MEMOIRE EN REPONSE A L'AVIS N°2021-140 DU 10 MARS 2022 (actualisation de l'avis n°EE-1156-16)

Projet d'aménagement du quartier « Canal Europe »
Evry-Courcouronnes

Avril 2022

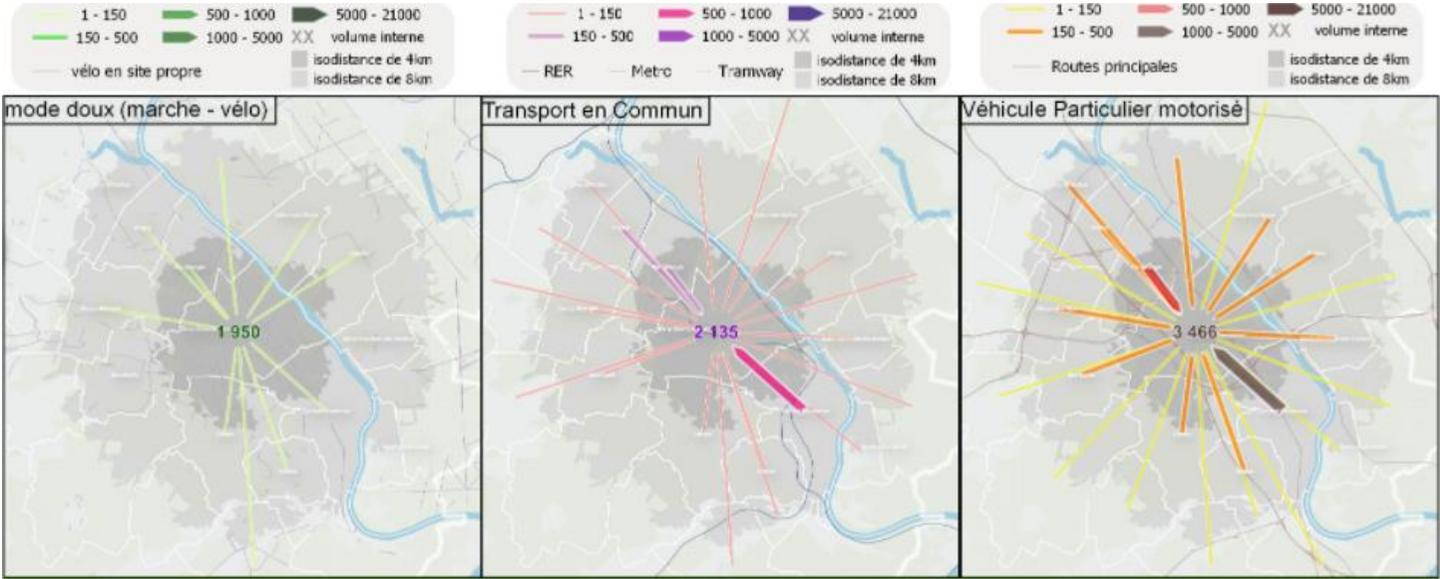
<p>Recommandation n°2 (2) L'Ae réitère sa recommandation d'intégrer l'A6 et la RN104 dans l'analyse des trafics.</p>	<p>Le réseau de voirie de l'aire d'étude élargie est structuré autour de 2 axes principaux, permettant notamment de relier le territoire étudié à la capitale. On trouve :</p> <ul style="list-style-type: none"> ▶ L'Autoroute A6 : autoroute de direction Nord-Sud reliant Paris à Lyon. C'est un axe majeur du département essonnien car il dessert tout le territoire de l'Essonne et permet la desserte de Paris pour les habitants de l'aire d'étude. La somme des trafics atteint 115 000 à 123 500 véhicules par jour (source DIRIF – 2010), ▶ La Francilienne (N104) : voie express qui contourne l'agglomération parisienne sur une distance de 30 km. Elle forme un nœud autoroutier important à la jonction avec l'A6. Elle dessert des centres d'activités importants (Evry-Courcouronnes, Corbeil-Essonnes) et rabat les flux sur l'A6. Le trafic s'élevait de 84 000 à 103 000 véhicules par jour en 2009 (source DIRIF).

Commentaire de l'Ae sur l'étude d'impact	Réponses
	<p>La carte des trafics datant de 2018 mentionne un trafic sur l'A6 de 138 361 véhicules (tous sens confondus) sur une section comptée en 2018, au plus proche du périmètre de la ZAC Canal Europe.</p> <p style="text-align: center;">Estimation des flux- Source Département Essonne – 2018</p>  <p>L É G E N D E</p> <p>TRAFIC JOURNALIER MOYEN - CIRCULATION MOTORISÉE (tous sens confondus, tous les véhicules sauf les deux-roues)</p> <ul style="list-style-type: none"> 14386 ▶ Section comptée en 2018 9556 ▷ Section comptée en 2017 ▶▶ Emplacement du poste de comptage 10166 □ Poste permanent ○ Limite de section de comptage 🚗 % de poids lourds 🚛 % de poids lourds = 8% 15000 et plus 10000 à 14999 5000 à 9999 2500 à 4999 1000 à 2499 0 à 999 Section non comptée <p>Données actualisées en Septembre 2019 (DIRIF: 2018)</p> <p>Echelle : 1/50 000</p> <p>Conception : Direction des Infrastructures et de la Voirie / SSGR / Décembre 2019 Sources : Département de l'Essonne / GIGN - BD CARTO® - BD TOPO®</p>

Commentaire de l'Ae sur l'étude d'impact	Réponses
	<p>La carte des trafics datant de 2017 mentionne un trafic global sur la RN 104 compris entre 65 300 et 72 400 véhicules/jours sur l'ensemble de la voie à l'ouest de la commune d'Evry et d'environ 114 700 véhicules/jours après jonction avec l'A6.</p> <p style="text-align: center;">Estimation des flux TMJA sur la RN104- Source DIR Ile de France- 2017</p>  <p style="text-align: right;">Source : Carte TMJA_2017 (DIR Ile de France) sur la RN104</p>

Commentaire de l'Ae sur l'étude d'impact	Réponses
	<p>Rappel des résultats pour une journée moyenne ouvrée (page 340 de l'étude d'impact) :</p> <p>L'ensemble du programme urbain va induire un trafic supplémentaire de 8230 véhicules sur l'ensemble de la journée. A titre indicatif cela représente près de la moitié du trafic existant (2016) sur le quartier de Canal Europe (sans comptabiliser l'avenue de l'Orme à Martin).</p> <p>Sur une journée moyenne ouvrée, l'apport de trafic correspond à une augmentation de 10% sur les voies « structurantes » encerclant le quartier Canal Europe : sur le boulevard de l'Europe, l'avenue de l'Orme à Martin et l'avenue de la Résistance. On notera néanmoins une diminution des parts de trafic de poids lourds dans la circulation, résultant d'une légère dilution de ce trafic PL dans la circulation générale. De par sa conception et son programme (à dominante de logements), le projet va générer de faible quantité de poids lourds, essentiellement constitués de véhicules de moins de 10 tonnes.</p> <p>Sur l'ensemble de la journée, la meilleure façon d'apprécier l'impact sur le trafic est d'observer l'évolution du taux d'occupation des voies lors des heures de pointes du matin et du soir.</p>

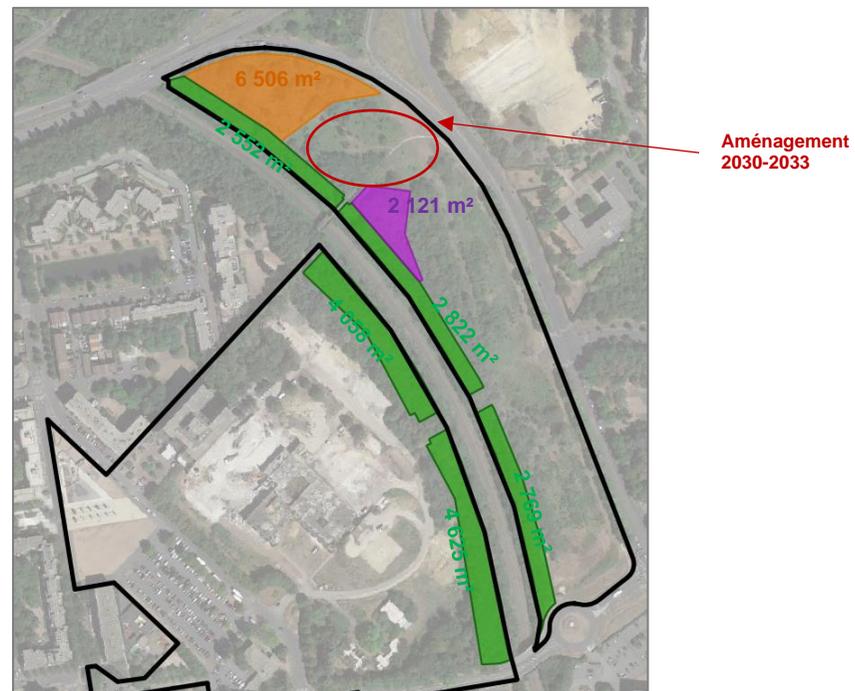
<p>Recommandation n°11</p> <p>(11) L'Ae recommande de mieux justifier les mesures d'évitement ou de réduction relatives à la biodiversité au regard des enjeux signalés dans l'état initial (espèces protégées, habitats naturels et trame verte) et de s'assurer qu'elles leur répondent effectivement.</p>	<p>Grand Paris Aménagement, l'Agglomération Grand Paris Sud et le bureau d'études SCE ont présenté au CSRPN, lors de la séance du 24 juin 2021, le projet d'aménagement du quartier « Canal Europe » à Evry-Courcouronnes. Le projet</p> <p>Le CSRPN trouve que le projet témoigne d'une démarche volontariste en termes de limitation des impacts sur la biodiversité, démarche d'autant plus appréciée qu'elle a dû se faire ici en adaptant un projet déjà ancien au contexte actuel. En particulier les mesures d'évitement sont jugées pertinentes, mais le projet pourrait néanmoins être un peu plus ambitieux, notamment via les mesures compensatoires, afin de préserver au mieux la nature, et donc le cadre de vie des habitants, dans le quartier de demain.</p> <p>Compte-tenu de ces observations, le CSRPN donne un avis favorable à ce projet, en encourageant le pétitionnaire à aller encore plus loin dans les mesures proposées pour conserver la nature dans ce contexte urbain. Pour cela, il ne faut pas</p>

Commentaire de l'Ae sur l'étude d'impact	Réponses
	<p>hésiter à faire appel à des compétences naturalistes pour définir les mesures les plus adaptées. Ces mesures complémentaires pourraient notamment inclure les points suivants :</p> <ul style="list-style-type: none"> ▶ Pour l'ensemble de la faune et de la flore, mais en particulier pour les espèces animales à enjeu, repérées sur le site, maintenir un maximum d'espaces mais aussi la connexion entre ces espaces, les possibilités de déplacement des organismes étant essentielles à leur maintien à long terme. Même si le problème n'est sans doute pas majeur à cette échelle, il convient d'éviter l'isolement des espaces de nature, à travers le maintien ou la création de corridors, et la réduction des barrages à la circulation de la faune et de la flore. ▶ Pour le cas particulier de l'Orpin à six angles, étudier la possibilité de transplantation sur des toitures, éventuellement avec une phase de mise en jauge temporaire des plantes si des toitures susceptibles d'accueillir l'espèce n'existent pas encore au moment de la nécessité de déplacement des plantes. <p>Ces recommandations ont été prises en compte notamment avec l'élaboration d'un plan de gestion boisée pour la zone d'évitement de la bande d'espaces boisée au nord-ouest du site ainsi qu'une transplantation de l'Orpin et d'un suivi.</p> <p>Le CSRPN a rendu un avis favorable au projet d'aménagement du quartier « Canal Europe » à Evry-Courcouronnes en date du 06 Aout 2021. De plus, l'arrêté portant dérogation à l'interdiction d'atteinte aux espèces protégées, dans le cadre du projet d'aménagement du quartier Canal-Europe à Evry-Courcouronnes (91) a été publiée le 24 février 2022.</p>

Localisation des surfaces concernées par le plan de gestion

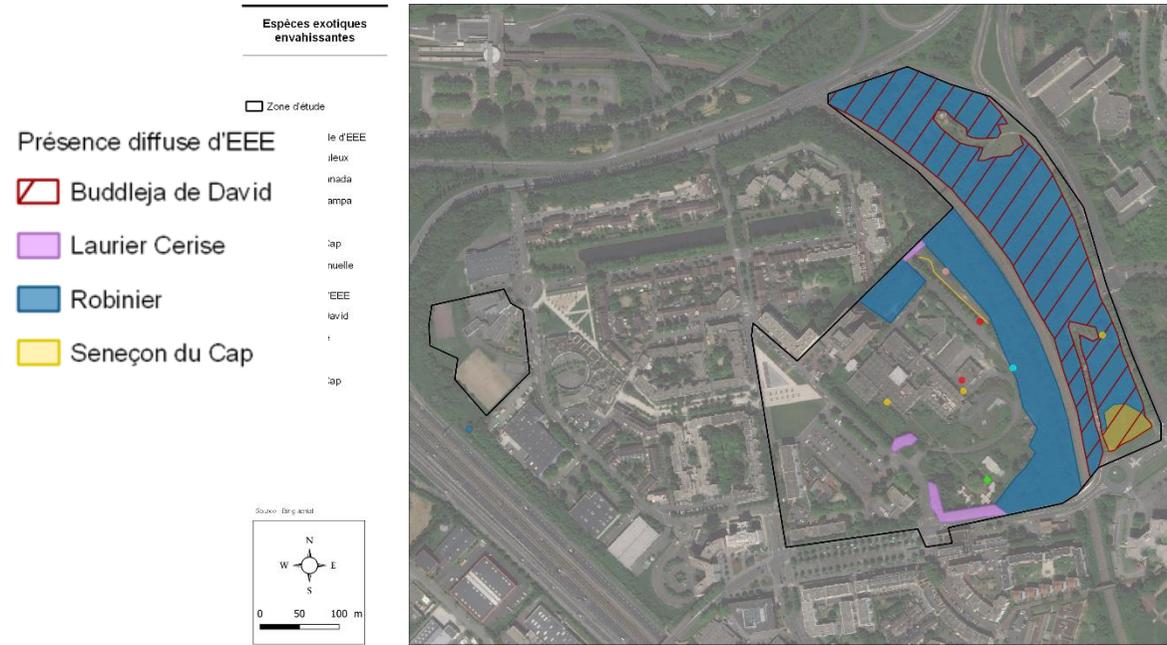
<p>Recommandation n°12 (12) L'Ae recommande de prévoir une mesure de compensation pour la perte des espaces naturels, l'îlot Van-Gogh se prêtant bien à cette compensation.</p>	<p>E1 – Evitement de la zone humide et de la pelouse (0,33 ha) situées en extrémité Ouest du projet</p> <p>Description de la mesure Cette mesure consiste à éviter la pelouse de 0,33 ha situés sur la partie Ouest du projet (Habitat Corine : 85 Parcs urbains et grands jardins). De plus, l'extrémité Ouest du projet est constituée par une lisière entre cette pelouse entretenue et une bande arborée. Les investigations pédologiques menées sur le site ont révélés la présence d'une zone humide sur critère pédologique. Ce secteur a donc été évité par le projet.</p>

Commentaire de l'Ae sur l'étude d'impact	Réponses
	<p>Compte-tenu de ces observations, le CSRPN donne un avis favorable à ce projet, en encourageant le pétitionnaire à aller encore plus loin dans les mesures proposées pour conserver la nature dans ce contexte urbain. Pour cela, il ne faut pas hésiter à faire appel à des compétences naturalistes pour définir les mesures les plus adaptées.</p> <p>Le CSRPN a rendu un avis favorable au projet d'aménagement du quartier « Canal Europe » à Evry-Courcouronnes en date du 06 Aout 2021. De plus, l'arrêté portant dérogation à l'interdiction d'atteinte aux espèces protégées, dans le cadre du projet d'aménagement du quartier Canal-Europe à Evry-Courcouronnes (91) a été publiée le 24 février 2022.</p>
<p>Recommandation n°13 (13) L'Ae recommande de mieux décrire les mesures de compensation associées aux mesures d'évitement, et ne pas exclure que des mesures puissent être envisagées à l'extérieur de la Zac.</p>	<p>Deux mesures de compensation ont été détaillées :</p> <ul style="list-style-type: none"> ▶ Elaboration d'un plan de gestion pour la zone d'évitement de la bande d'espaces boisée au nord-ouest du site ainsi ▶ Transplantation de l'Orpin et suivi de l'efficacité de la mesure. <p>Le plan de gestion permet de regrouper les mesures de gestion d'un site dans un document unique, pouvant être actualisé à fréquence prédéterminée.</p> <p>Dans le cas présent, une gestion adaptée de la zone boisée maintenue par le projet d'aménagement de la ZAC Canal-Europe dans le cadre d'une compensation relative aux milieux naturels (avifaune protégée) permettra de :</p> <ul style="list-style-type: none"> ▶ Faire évoluer positivement les pratiques de gestion du milieu dans le temps et de façon cohérente et pérenne ; ▶ Améliorer les fonctionnalités de la zone boisée (habitat de repos, habitat de reproduction, habitat de nourrissage) pour la biodiversité inféodée à ce milieu, et notamment l'Accenteur Mouchet, espèce faisant l'objet de la demande de dérogation ; ▶ Assurer un suivi de l'évolution du site dans le temps. <p>Enfin, le plan de gestion entre dans un contexte plus large de mesure compensatoire devant être réalisée sur 30 ans, avec une sécurisation du foncier assuré dans le cas présent par la ville d'Evry-Courcouronnes.</p> <p>Les zones concernées par le plan de gestion sont les espaces support des mesures compensatoires C2 (en orange) et C3 (en violet) ainsi que la partie évitée de la frange boisée de part et d'autre de la voie ferrée (mesure E2 – en vert).</p>

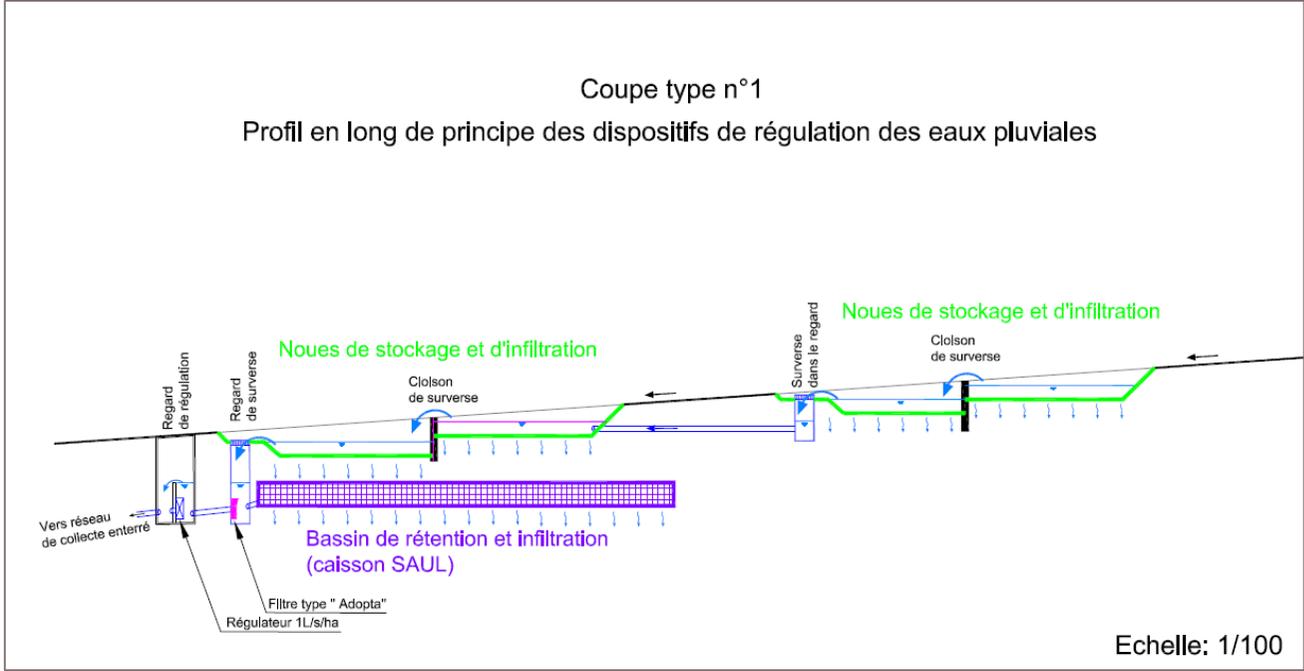
<p>Recommandation n°17 (17) L'Ae recommande de quantifier précisément les incidences liées à la pollution de l'air pour les futurs occupants de la Zac, de compléter l'étude d'impact par l'évolution de l'indice population – pollution et, en cas de dépassement des valeurs de référence, d'en tirer les conséquences en matière d'évitement, de réduction et si besoin de compensation.</p>	<p>Evolution de l'exposition de la population à la pollution – Indice IPP</p> <p>Afin d'évaluer l'exposition de la population à la pollution, l'Indice Pollution Population (IPP) est utilisé. Il s'agit d'un indicateur qui représente de manière synthétique l'exposition potentielle des personnes à la pollution atmosphérique due au projet. L'IPP est le résultat entre le croisement des concentrations en polluant et des populations potentiellement exposées dans la zone d'étude. Il permet la comparaison entre les 2 horizons d'étude. Il convient de préciser que cet indicateur, de par sa construction, s'utilise comme une aide à la comparaison de situation. Il n'est en aucun cas le reflet d'une exposition absolue de la population à la pollution atmosphérique. Le polluant traceur retenu pour le calcul de l'IPP est le dioxyde d'azote, conformément au guide méthodologique du 22 février 2019 relatif au volet air et santé des études d'impact routières. Les populations situées dans la zone d'étude ont été estimées à partir du nombre de bâtiments présents actuellement (données d'occupation des sols orthophotos), de la programmation du projet (pour l'état futur) et du nombre moyen d'occupants par résidence principale fourni par l'INSEE (2,5 en 2018).</p>

<p>Les concentrations des scénarios « résident » et « riverain » dépassent les valeurs guides de l'OMS des 3 polluants mais respectent les valeurs limites de la réglementation française.</p> <p>Concernant l'école, les enfants durant leur occupation au sein de l'établissement, ne sont pas exposés à des concentrations supérieures aux valeurs recommandées par l'OMS.</p> <p>La réalisation du projet n'engendre aucune incidence sur l'exposition de la population riveraine. Les dépassements sont dus à la pollution existante.</p> <p>Conclusion Pour le dioxyde d'azote et les particules PM10 et PM2.5, pour lesquelles aucune valeur toxicologique de référence n'est disponible, mais seulement une valeur guide annuelle donnée par l'OMS, les comparaisons effectuées montrent qu'il y a un dépassement de la valeur guide associée à ces polluants dans le cadre des scénarios « résident » et « riverain ». Ce</p>						Concentrations en $\mu\text{g}/\text{m}^3$					Résident	Ecolier	Riverain	Dioxyde d'azote	Etat initial	-	-	26.3	Etat futur avec projet	25.7	4.4	25.9	Particules PM10	Etat initial	-	-	20.4	Etat futur avec projet	22.0	3.5	20.3	Particules PM2.5	Etat initial	-	-	11.8	Etat futur avec projet	11.8	2.1	11.8
		Concentrations en $\mu\text{g}/\text{m}^3$																																							
		Résident	Ecolier	Riverain																																					
Dioxyde d'azote	Etat initial	-	-	26.3																																					
	Etat futur avec projet	25.7	4.4	25.9																																					
Particules PM10	Etat initial	-	-	20.4																																					
	Etat futur avec projet	22.0	3.5	20.3																																					
Particules PM2.5	Etat initial	-	-	11.8																																					
	Etat futur avec projet	11.8	2.1	11.8

Commentaire de l'Ae sur l'étude d'impact	Réponses
	<p>dépassement est dû à la valeur de pollution de fond existante pour ces substances, qui dépasse les valeurs guide. Aussi les effets sanitaires tels que décrits précédemment peuvent potentiellement survenir.</p> <p>Mesures La programmation et la conception du projet ont d'ores et déjà intégré le plus en amont possible les enjeux de qualité de l'air et les mesures associées :</p> <ul style="list-style-type: none"> ▶ Le groupe scolaire est implanté en dehors des axes les plus polluants et au cœur du nouveau quartier ; ▶ Les nouvelles rues sont conçues avec des hauteurs de bâtiments non homogènes et des largeurs entre les fronts bâtis suffisamment importantes pour éviter l'effet dit de « rue canyon » et l'accumulation des polluants ; ▶ La vitesse sur la majorité des voies du quartier sera limitée à 30km/h ; ▶ Dans la mesure du possible, les prises d'air neuf des bâtiments ne seront pas implantées du côté des axes les plus polluants ; ▶ Dans la mesure du possible, la mise en place dans les bâtiments de systèmes de ventilation double flux équipés de filtres de traitement d'air performants sera privilégiée.

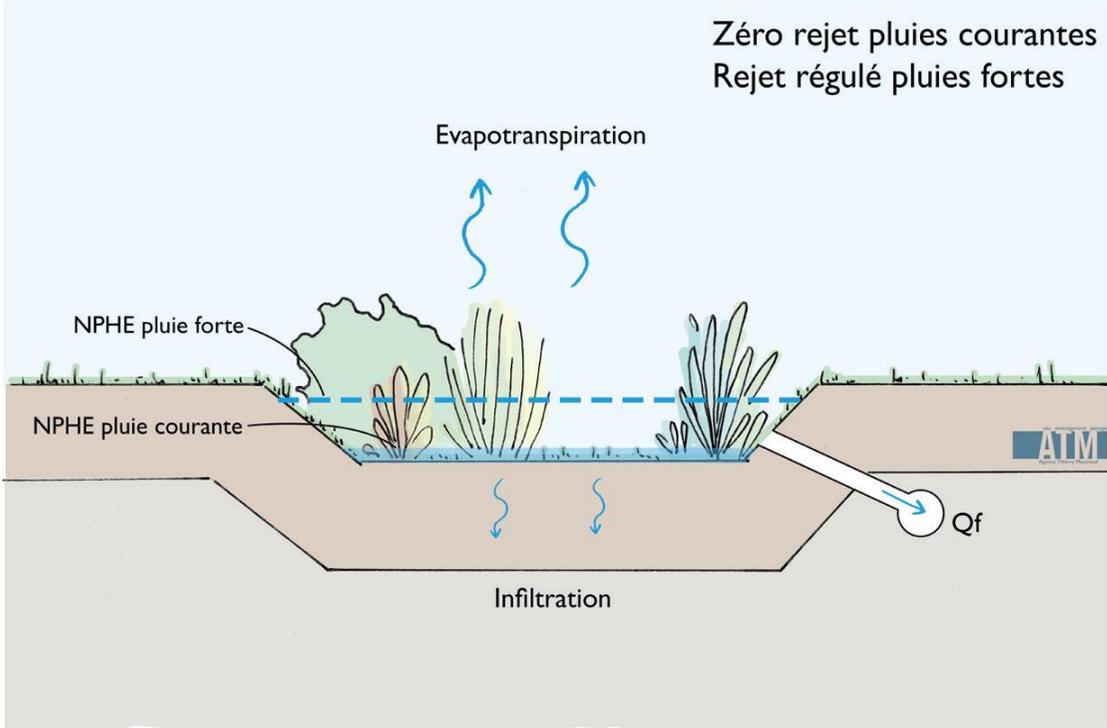
<p>Recommandation n°19 (19) L'Ae recommande de joindre le dossier loi sur l'eau en annexe, et de clarifier le sujet de l'assainissement des eaux pluviales, avec la démonstration de la capacité du milieu à infiltrer les eaux pluviales, de la capacité de la nappe à les recevoir et la garantie de non-pollution du milieu récepteur.</p>	<p>Le Dossier Loi sur l'eau est présent en annexe de ce présent document.</p> <p>La gestion des eaux pluviales a été évalué selon plusieurs pluies :</p> <ul style="list-style-type: none"> - Pluies 10mm sur 24h - Pluie décennale - Pluie exceptionnelle dite centennale. <p>Le calcul de volumes d'eau à infiltrer a été effectué sur les parcelles privées et sur les espaces publics de façon distincts. Vous trouverez ci-dessous toutes les dispositions mises en œuvre afin d'être conforme au zéro rejet (infiltration, dispositifs de noues...), la capacité du milieu à infiltrer (perméabilité du sol) et la garantie de non pollution du milieu récepteur.</p> <p>STOCKAGE ET INFILTRATION DES EAUX AU SEIN DES LOTS BATIS Conformément aux prescriptions du règlement local d'assainissement, les lots bâtis devront gérer leurs eaux pluviales à la parcelle et ne seront autorisés à se rejeter à débit régulé sur les ouvrages et réseaux de collectes des EP prévus sous domaine public, qu'en cas de dérogation au principe de "rejet zéro" accordé par le service instructeur des permis de construire.</p>

Commentaire de l'Ae sur l'étude d'impact	Réponses
	<p>► Gestion eaux de pluies retour 20 ans dites vingtennales</p> <p>Les Eaux Pluviales issues des espaces publics seront collectées en surface et orientées dans un dispositif de noues de stockage et d'infiltration positionnées le long des chaussées et venelles piétonnes.</p> <p>Selon les rues ou les venelles et les surfaces imperméabilisées à traiter, ces noues à ciel ouvert et paysagères seront parfois complétées par des ouvrages de rétention enterrés, réalisés au moyen de caissons alvéolaires à 95 % de vide, inspectables et curables au moyen de regards de visite DN 600. L'ensemble sera dimensionné pour gérer des épisodes pluvieux correspondant à une pluie de retour 20 ans selon la méthode dite "des pluies".</p> <p style="text-align: center;">Coupe type sur noue et caissons rétention / infiltration des EP</p>

Commentaire de l'Ae sur l'étude d'impact	Réponses
	<p>Lorsque les ouvrages d'infiltration / rétention seront remplis, le regard de surverse cloisonné jusqu'au niveau haut des caissons surversera vers le collecteur créé sous chaussée.</p> <p>Des ouvrages de régulation de débit seront implantés aux points de raccordement sur les collecteurs publics existants ou à créer.</p> <p>Le débit de fuite maximal autorisé sera de 1 litre par seconde et par hectare de bassin versant collecté.</p> <p style="text-align: center;">Coupe en long d'un ouvrage de surverse et régulation et dimensionnement</p> <p style="text-align: center;">Profil en long de principe des dispositifs des eaux pluviales</p>
